泊発電所3号炉審査資料	
資料番号	資料1-1
提出年月日	令和5年3月13日

# 泊発電所3号炉 可搬型重大事故等対処設備保管場所 及びアクセスルートについて

令和5年3月13日  
北海道電力株式会社

## <これまでの審査経緯>

図1 アクセスルートトンネル平面図及び縦断面図

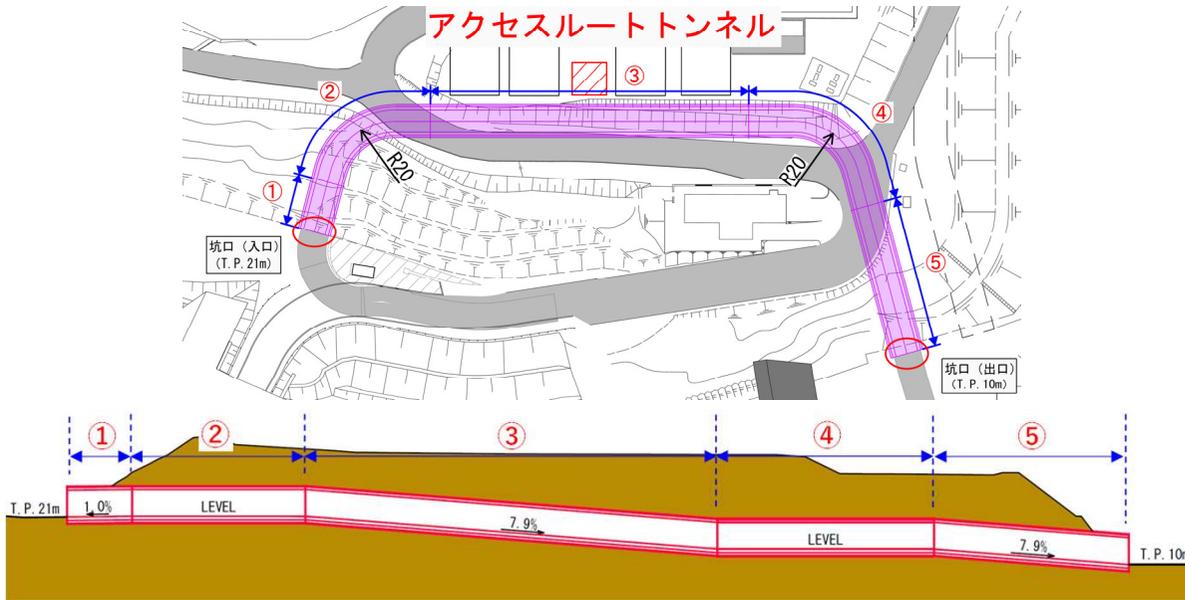
アクセスルートトンネルの勾配、幅員、カーブを含めて、重機が通行可能であることを説明すること。

○アクセスルートトンネルの仕様は下記のとおりであり、勾配、幅員、カーブを含めて可搬型設備及び重機の通行が可能である。

➤トンネルの勾配は、最大7.9%であるため、車両が登坂可能な勾配である12%※を下回る(図1参照)。

➤トンネルの内空は、重機を含めた通行車両に対して余裕のある幅員、高さを確保している(図2参照)。

図1 可搬型設備の通行に必要な道路幅の考え方

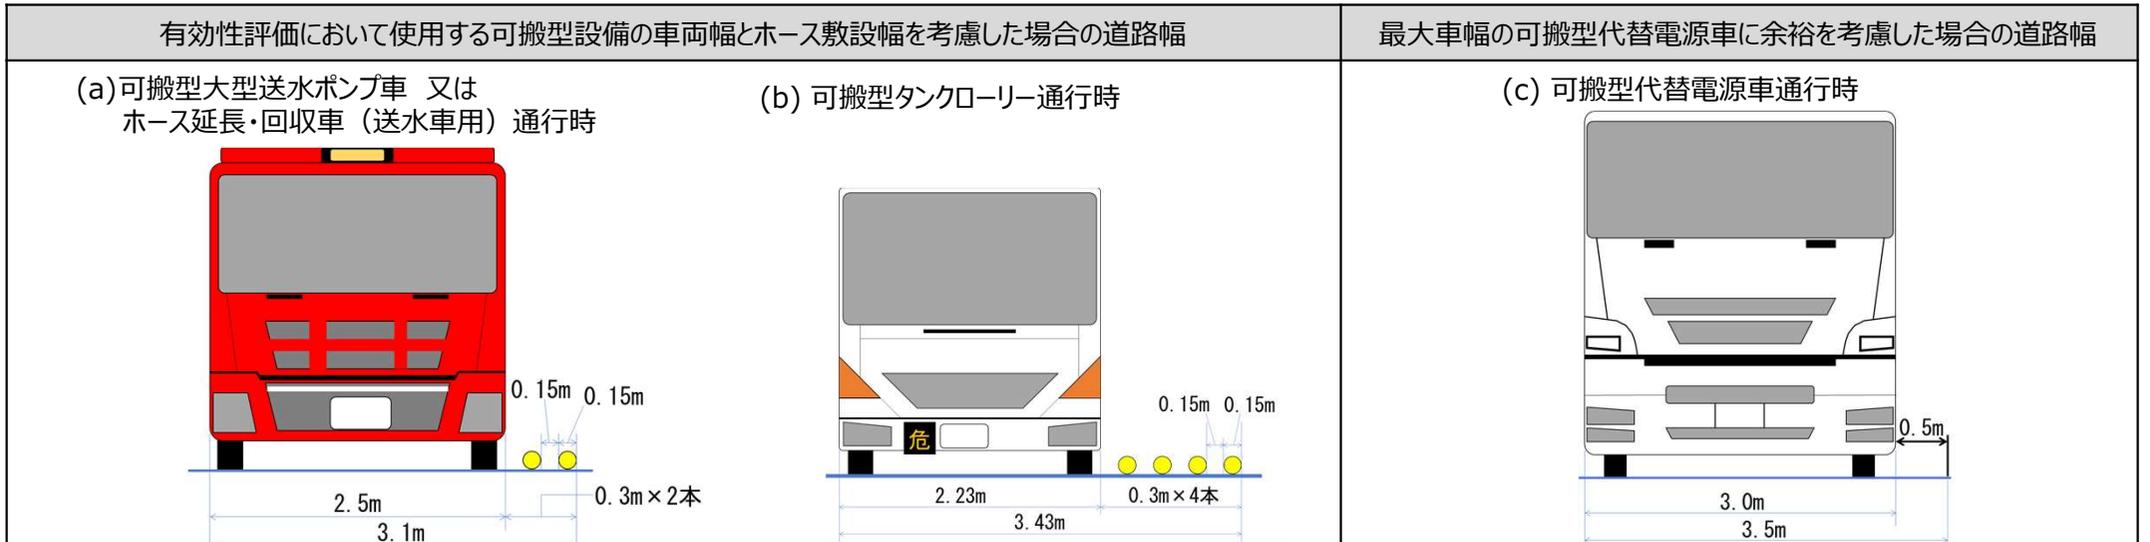
必要な道路幅3.5mについては、最大車幅の可搬型代替電源車約3.0mに余裕を見て設定しているが、タイミングによっては道路にホースやケーブルが敷設されている状況において車両が通行することも考えられるため、S Aの対応状況を想定した上でも道路幅が3.5mあれば十分であることを説明すること。

- 有効性評価のうちホース敷設幅が最も広くなるシナリオ※を想定した場合においても、通行する可搬型設備の車両幅2.23m及びホース敷設幅1.2m(150Aホース計4本敷設した場合の占有幅0.6mに余裕を考慮)の合計は3.43mとなる。  
※ 全交流動力電源喪失、原子炉補機冷却機能喪失、雰囲気圧力・温度による静的負荷(格納容器過圧・過温破損)
- そのため、可搬型設備のうち最大車幅である可搬型代替電源車3.0mに余裕を見て設定した道路幅3.5mを確保しておけば、有効性評価において期待している可搬型設備の移動及びホース敷設は可能である。
- なお、可搬型代替電源車は有効性評価で使用する設備ではないが、仮に使用することになった場合においても、当該車両はホース敷設前に通行すると想定されることから影響はない。

図1 2号炉脇の法面における可搬型ホースの敷設作業イメージ

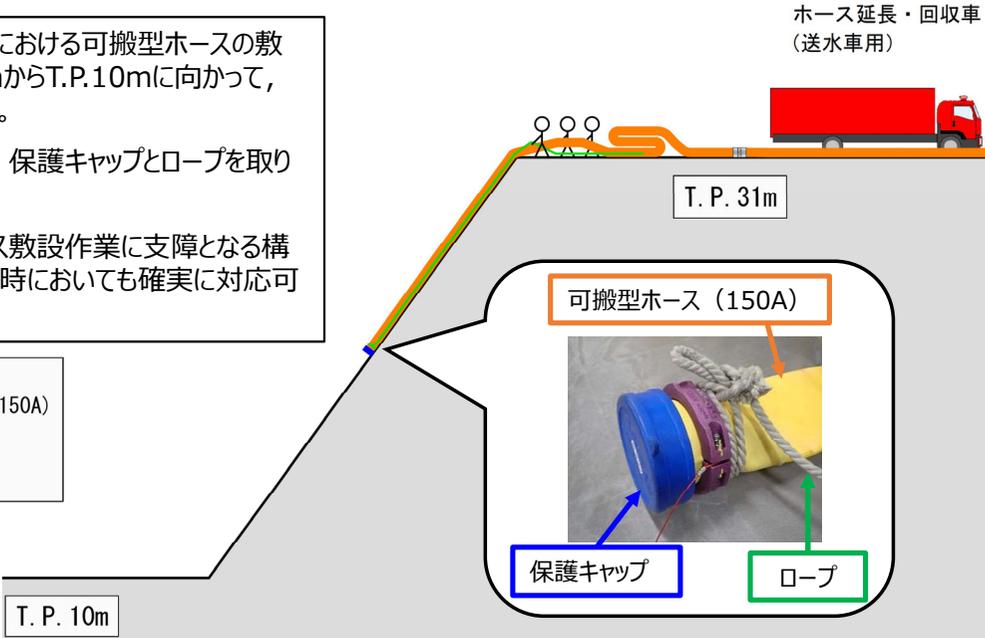
2号炉脇の法面における可搬型ホースの敷設の成立性及び防潮堤を越える海水取水ホースの敷設の成立性について説明すること。

- 2号炉脇の法面箇所における可搬型ホースの敷設は、T.P.31mからT.P.10mに向かって人力で敷設する。法面にはホース敷設作業に支障となる段差はなく、また、訓練の実施により作業の成立性を確認していることから、SA時においても確実に実施可能である。
- ホース敷設後の充水確認及び定期的な点検については、これまでT.P.10mから目視確認を行うこととしていたが、時間経過に伴うホースの状態変化等による漏えいを早期に発見するため、法面上にアクセスルート(要員)として固定梯子を設置し、ホースに近づいて漏えい確認を行うこととした。

- 2号炉脇の法面における可搬型ホースの敷設は、T.P.31mからT.P.10mに向かって、人力で敷設する。
- ホース先端には、保護キャップとロープを取り付けている。
- 法面上にはホース敷設作業に支障となる構造物はなく、SA時においても確実に対応可能である。

図 集水樹シルトフェンス及び放射性物質吸着剤の設置イメージ

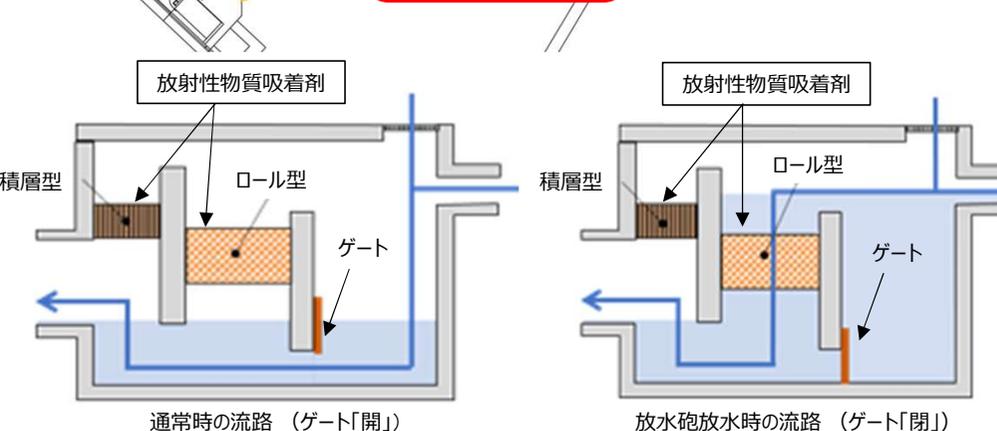
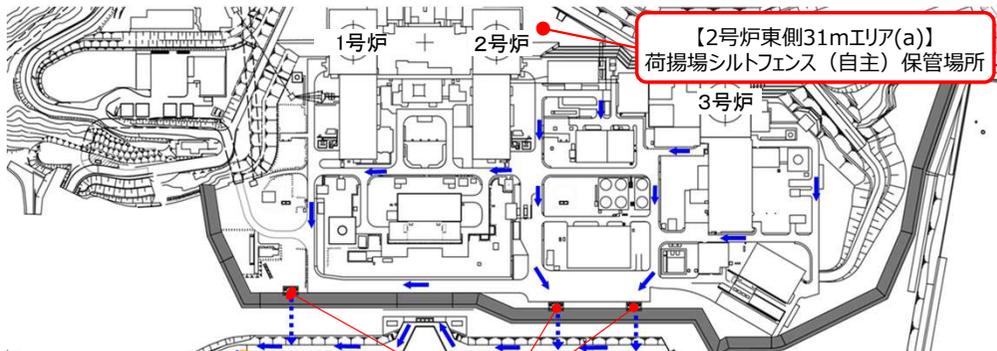
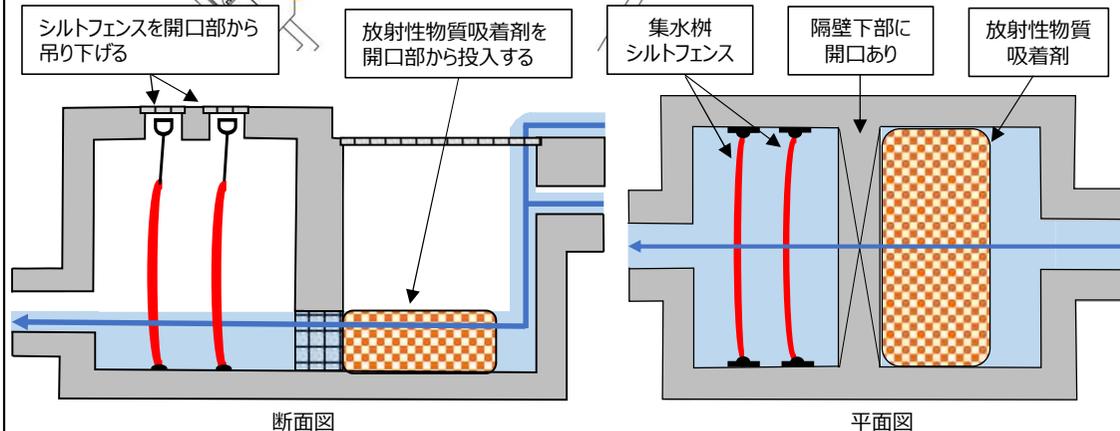
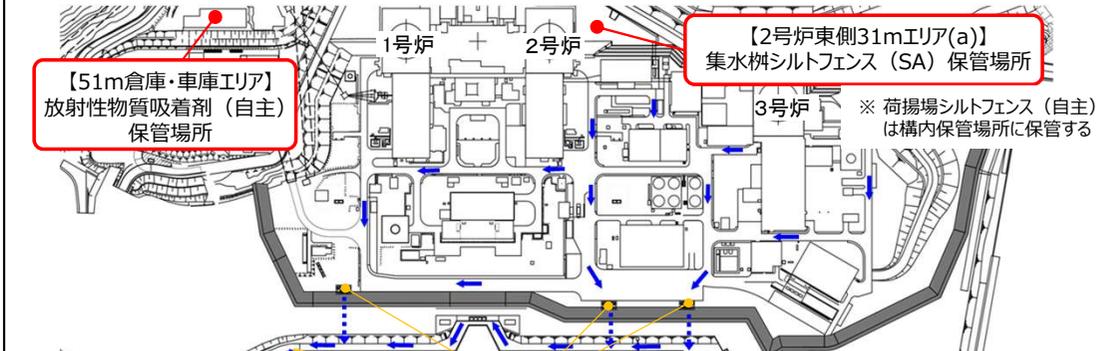
放射性物質吸着剤を使用場所であるT.P.10m盤の集水枡に保管する方針及びシルトフェンスを自主設備とする方針について、先行審査実績を踏まえて設置許可基準規則第55条の基準適合として十分であるか検討し説明すること。

○頑健な集水枡内にて保管しゲート切替にて機能確立する方針から、大規模損壊発生時においても機動的な対応が可能となるよう高台に保管し、使用場所である集水枡まで運搬・設置する方針に変更する。本方針の変更に伴い、放射性物質吸着剤の機能確立には時間を要することから、自主対策設備に変更する。

○先行プラントでは重大事故等対処設備として配備していること及び大規模損壊発生時においても機動的な対応が可能となる体制等を整備していることを踏まえ、新たに集水枡シルトフェンスを配備し、重大事故等対処設備とする。

図2 51m倉庫・車庫内の設備配置の見直し

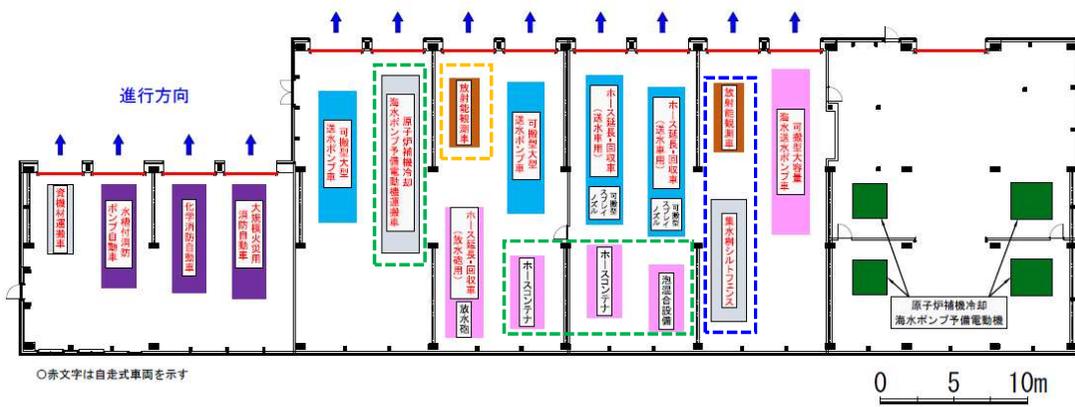
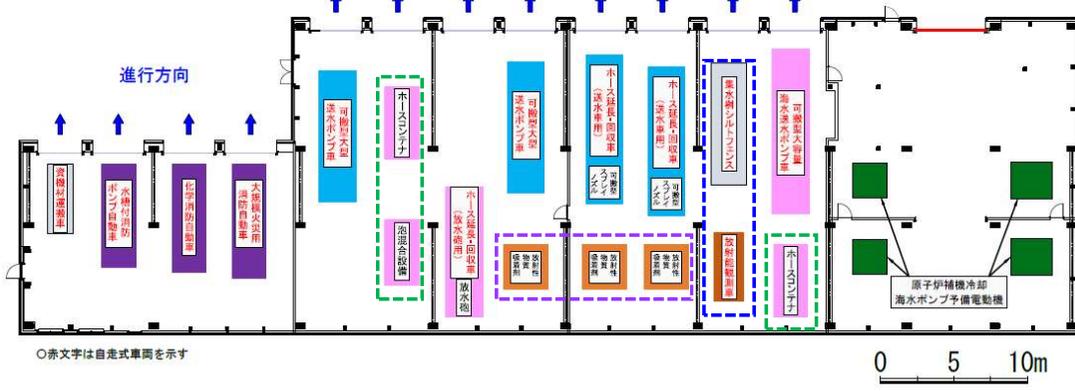
51m倉庫・車庫内に可搬型設備を保管するとしていることについて、先行審査実績を踏まえて、出入口や設備の配置を含めてどのような設計方針とするのか説明すること。

- 51m倉庫・車庫内の設備配置は、先行の審査実績を踏まえ、可搬型設備の移動、運搬に影響を与えないよう以下の方針とした。
  - (1) エント等の故障により、自走式の可搬型設備の移動ができない場合においても、同時に複数の異なる機能が喪失しないように、異なる機能を有する可搬型設備を縦列に配置しない。
  - (2) 設備の重要度の観点から、重大事故等対処設備の前方に自主対策設備を配置しない。
- 上記方針に従い、51m倉庫・車庫内の設備配置を以下のとおり見直した。
  - ・方針(1)を満たすため、「原子炉補機冷却海水ポンプ予備電動機運搬車(資機材)」を51m倉庫・車庫外へ移設し、「ホースコンテナ(重大事故等対処設備)」及び「泡混合設備(重大事故等対処設備)」の配置を変更した。(   : 緑破線箇所)
  - ・方針(2)を満たすため、「集水柵シルトフェンス(重大事故等対処設備)」と「放射能観測車(自主対策設備)」の配置を入れ替えた。(   : 青破線箇所)
  - ・方針(2)を満たすため、「放射能観測車(自主対策設備)」を51m倉庫・車庫外へ移設した。(   : 黄破線箇所)
  - ・可搬型設備の移動、運搬に影響を与えない位置に、「放射性物質吸着剤(自主対策設備)」を配置した。(   : 紫破線箇所)

図2 「外部電源喪失時に非常用所内交流電源が喪失し、原子炉補機冷却機能の喪失及びRCPシルLOCAが発生する事故」のタイムチャート(抜粋)

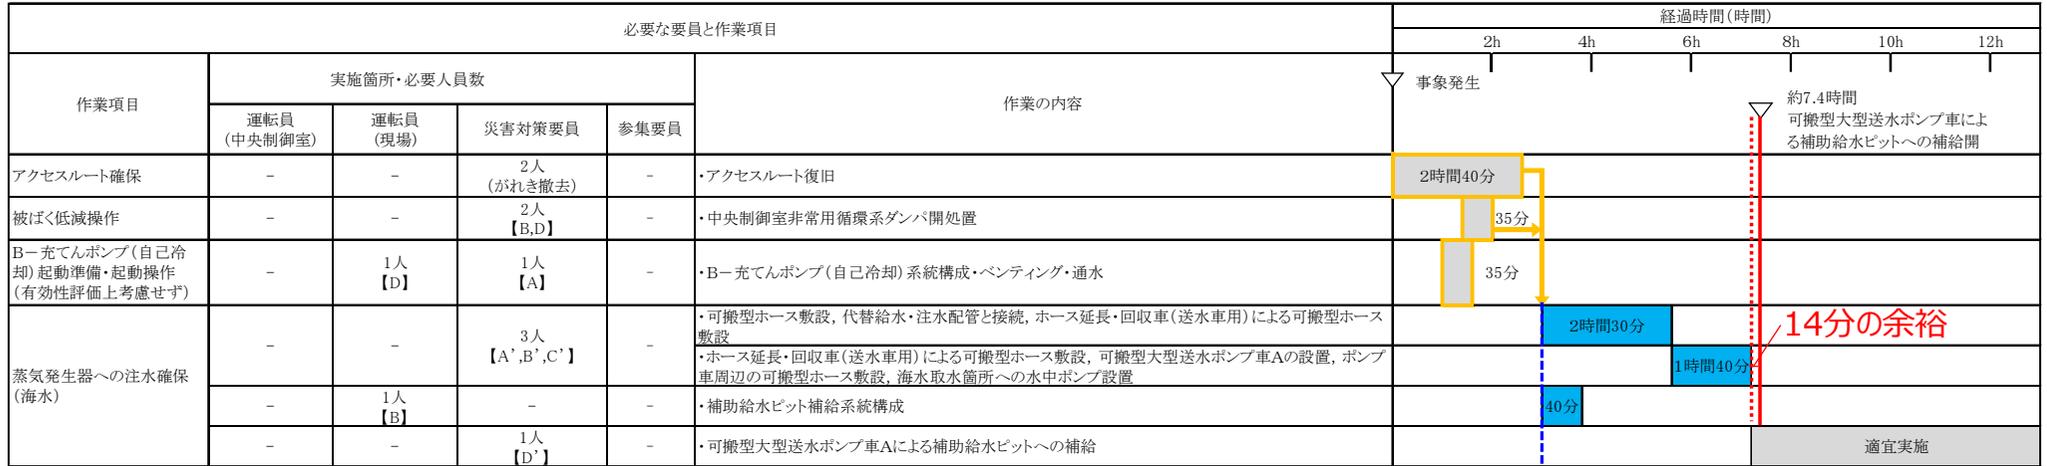
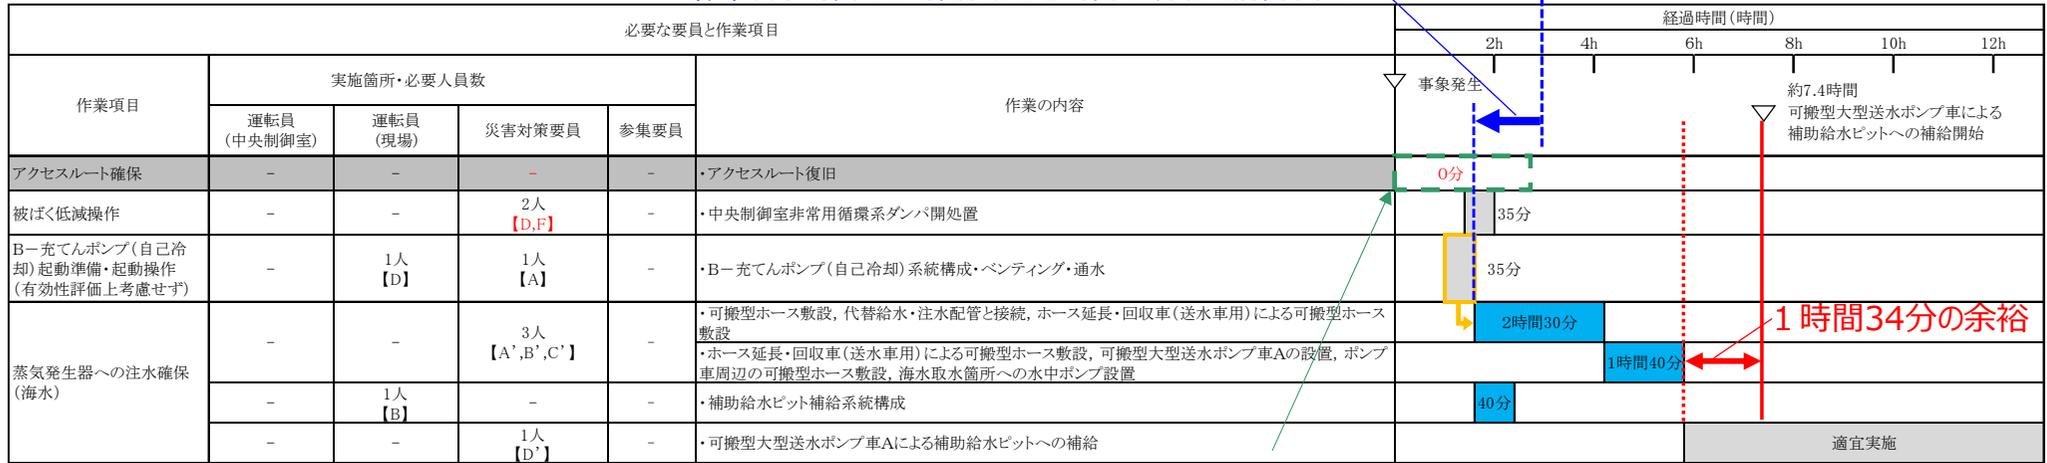
屋外作業の制限時間が一番厳しい作業として挙げている蒸気発生器への注水確保（海水）の余裕時間が14分となっていることについて、蒸気発生器への注水確保はPWR にとって重要な作業であるため、先の制限時間が一番厳しい作業行審査実績を踏まえて余裕時間の考え方を検討し説明すること。

可搬型重大事故等対処設備保管場所及びアクセスルートで指摘した屋外作業の余裕時間（上記指摘事項）については、全交流動力電源喪失のタイムチャートを含めて対応すること。

「②災害対策要員の作業項目の見直しも含めて、屋外作業の作業着手時間を3時間後から1時間40分後に前倒した

「①道路の拡幅」により、アクセスルート復旧作業を不要とした

図2 土砂掘削のイメージ図

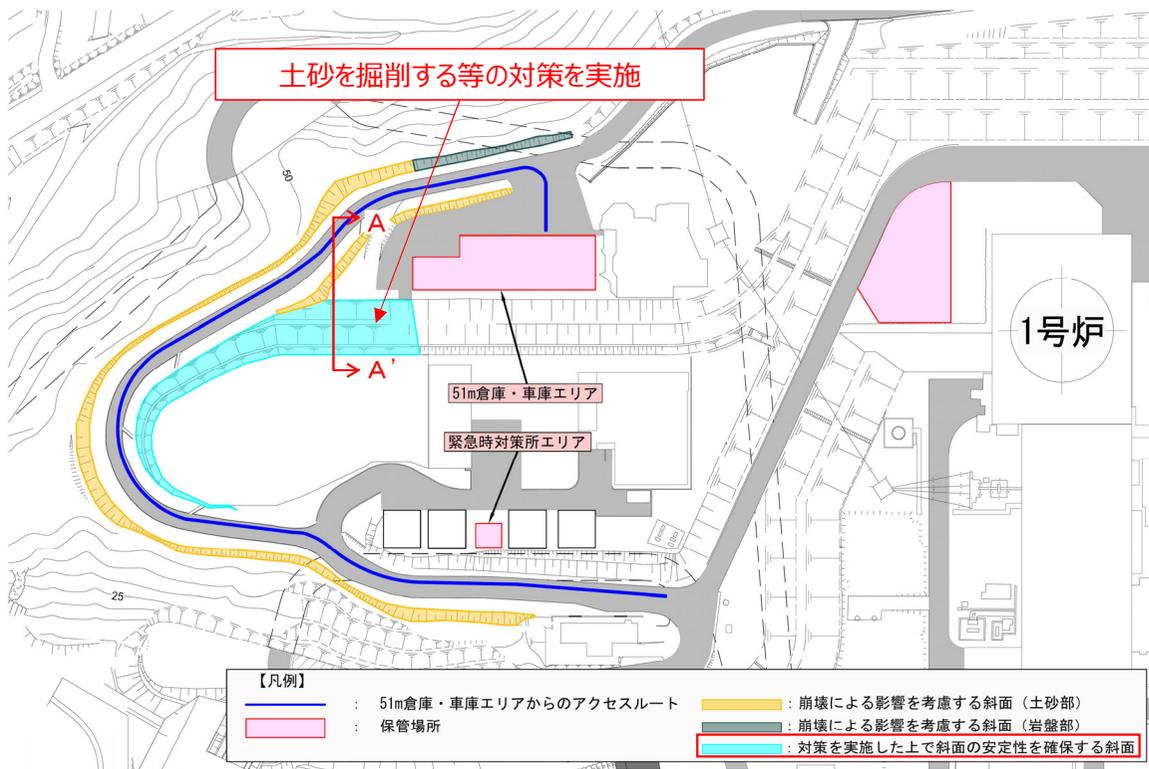
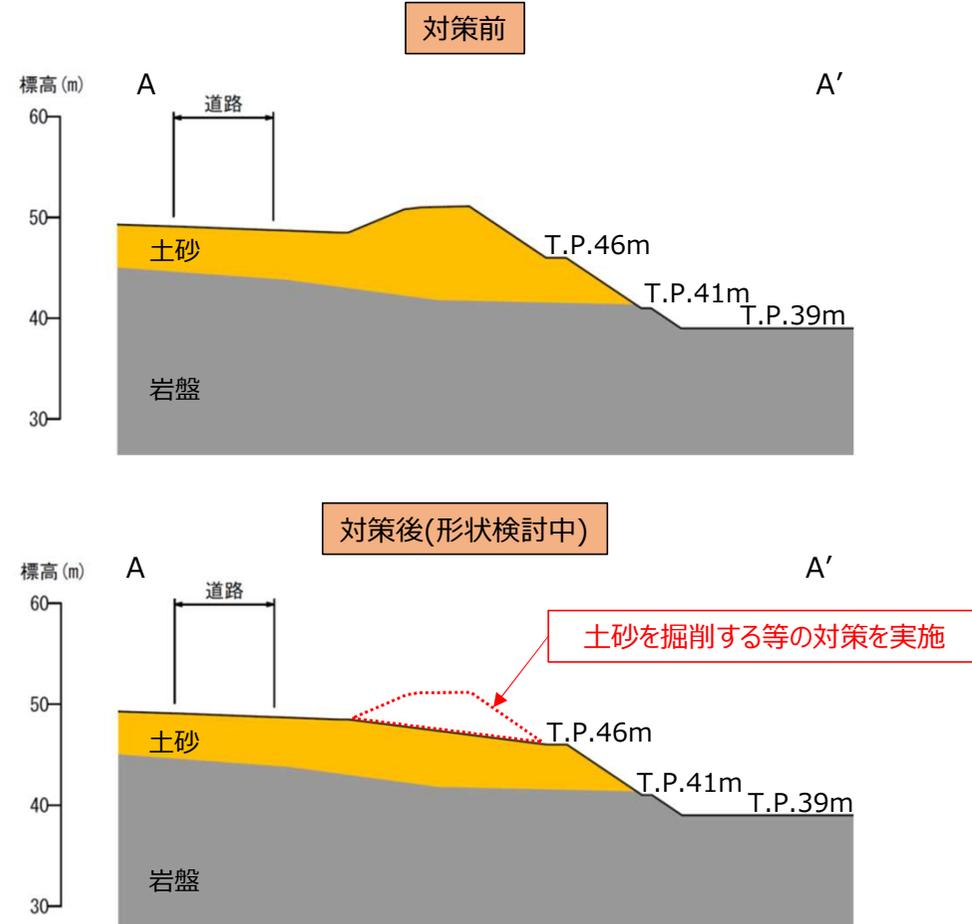
- ✓ 斜面法肩からの斜面高さと同じ数字を用いて斜面のすべり範囲を設定する場合には、その設定の根拠となる規格、基準等を示した上で、当該規格、基準等の適用範囲との関係を明確にすること。
- ✓ 評価対象斜面の地質状況を踏まえた上で、基準地震動による斜面の崩壊の範囲が最も大きくなるよう、斜面のすべり範囲を設定すること。
- ✓ 斜面安定解析を用いて斜面のすべり範囲を設定する場合であって、斜面のすべりの形態が複数想定される場合は、最も斜面のすべり範囲が大きくなるものを選定した上で、斜面のすべり範囲を設定すること。

- 51m倉庫・車庫エリアからのアクセスルートの敷地下斜面については、崩壊を想定し、その斜面のすべり範囲を斜面法肩から斜面高さの範囲としていたが、土砂を掘削する等の対策を実施した上で、基準地震動による地震応答解析により、敷地下斜面が崩壊しないことを確認する方針に変更する。

- 51m倉庫・車庫エリアからのアクセスルートの敷地下斜面のすべりについては、土砂を掘削する等の対策を実施する(土砂掘削のイメージ図をP23に示す)。
- 対策実施後の斜面形状を基に、評価対象断面を選定し、基準地震動による地震応答解析を二次元動的有限要素法により行う。
- 評価対象断面において、最小すべり安全率(平均強度)が評価基準値1.0を上回ることを確認する。
